ザイリンクス Spartan™-3AN ファミリの XC3S50AN FPGA エンジニアリング サンプル デバイスをご利用頂きまして誠にありがとうございます。弊社は、デバイスの品質において万全を期しておりますが、このデバイスに以下のエラッタが確認されましたのでお知らせ致します。これらのエラッタは XC3S50AN FPGA の量産版には適用されません。

これらのエラッタは、表 1 に示す XC3S50AN エンジニアリング サンプル デバイスに該当します。デバイスのトップマークは、図 1 を参照して下さい。

図 2: 露出したパッドがある XC3S50AN ES パッケージのサイズ

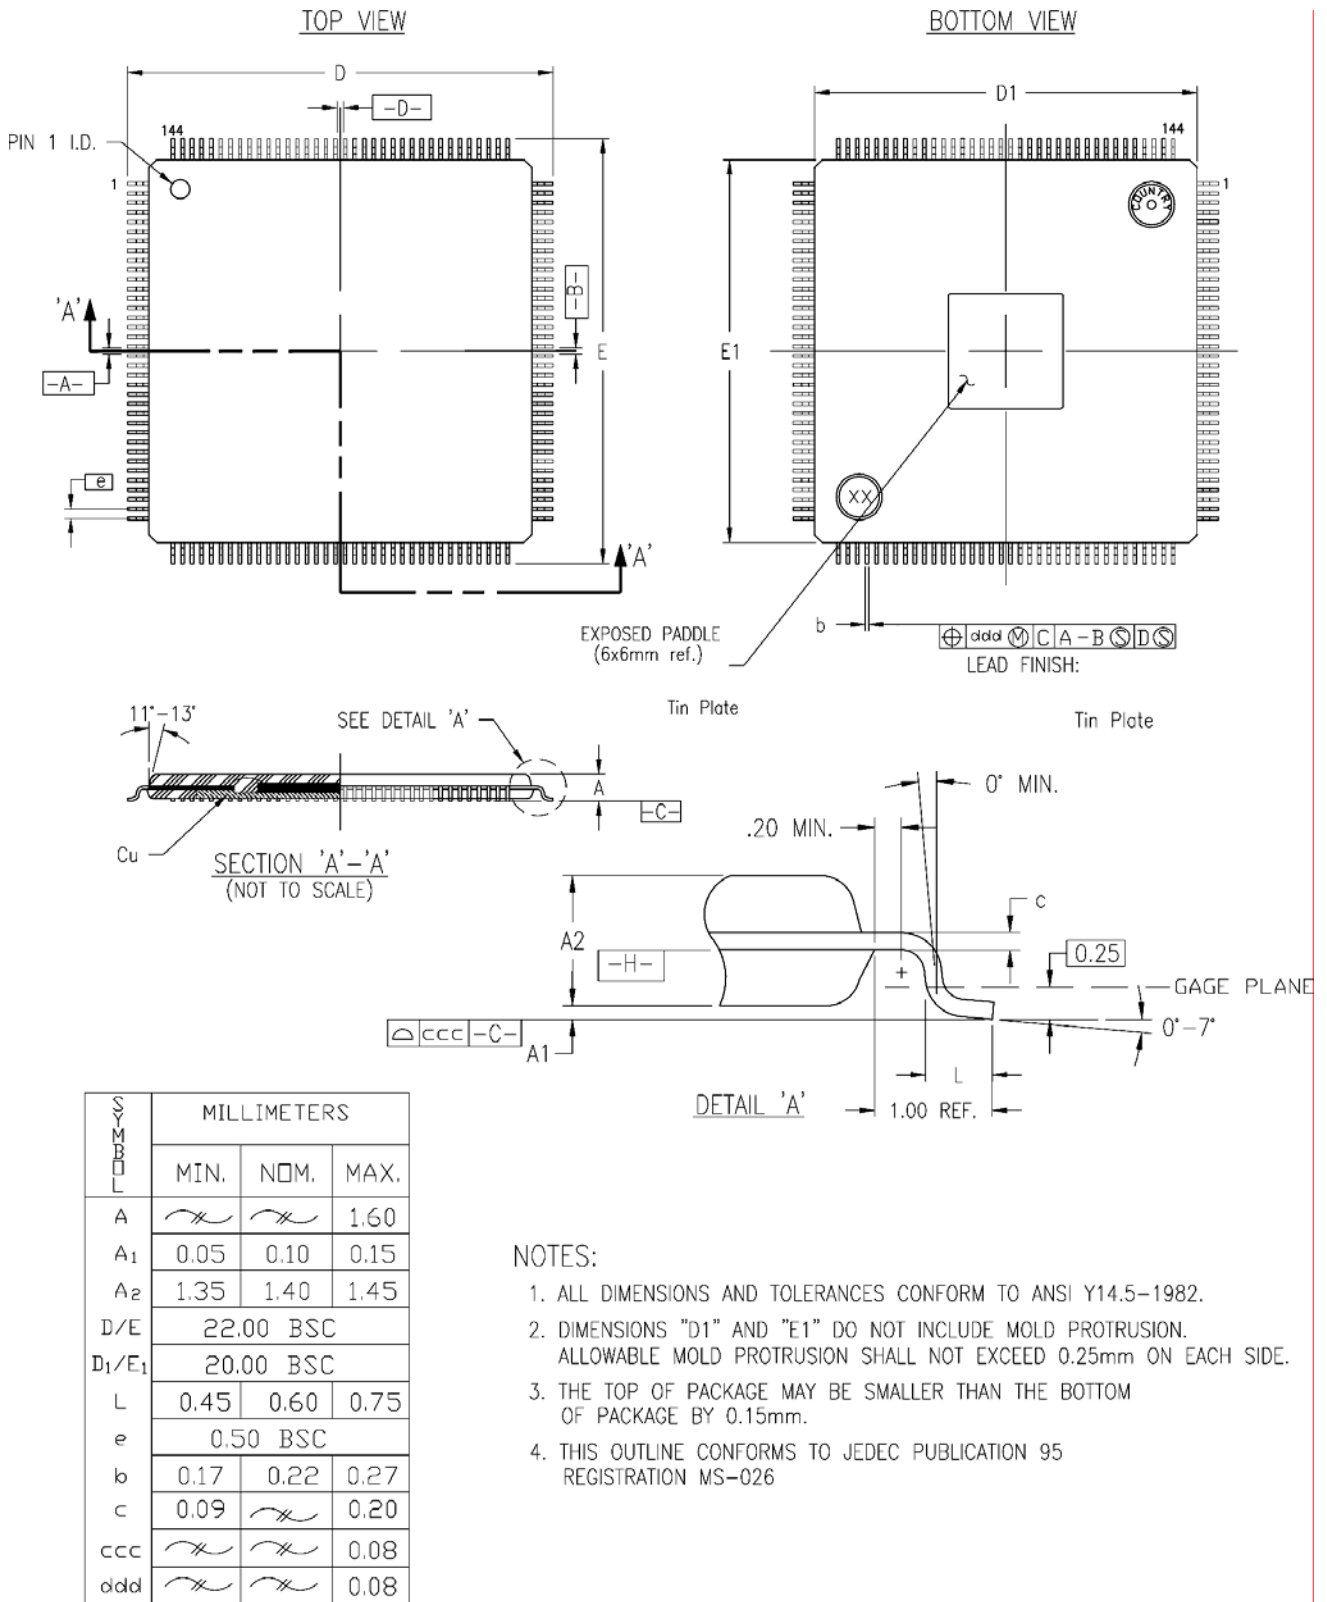
### 説明

XC3S50AN エンジニアリング サンプルは、底部に露出した金属パッドがある標準外のパッケージで組み立てられています。図 2 に示すパッケージ サイズは、製品で使用される標準 TQG144 パッケージと一致しています。図 2 に示すように、エンジニアリング サンプルに使用されるパッケージには、底面中央部にサイズが最大 6mm x 6mm の露出したパッドがあります。一般的にパッドが露出したパッケージは、熱特性およびシグナルインテグリティを向上するために使用されますが、ここでは、この理由で使用されているものではありません。このパッケージは、量産パッケージが出荷されるまでの暫定的なものです。このパッケージの熱特性、材質の特性、および信頼性のすべては、標準パッケージと同様です。

露出したパッドの部分に信号を配線しないで下さい。露出したパッドはボード上で未接続にするか、GND に接続できます。仕様評価にエンジニアリング サンプルを使用しないで下さい。

この問題は、XC3S50AN デバイスの量産版では修正されています。量産デバイスには、異なる組み立てプロセスで製造され、露出したパッドのない標準の TQG144 パッケージを使用します。
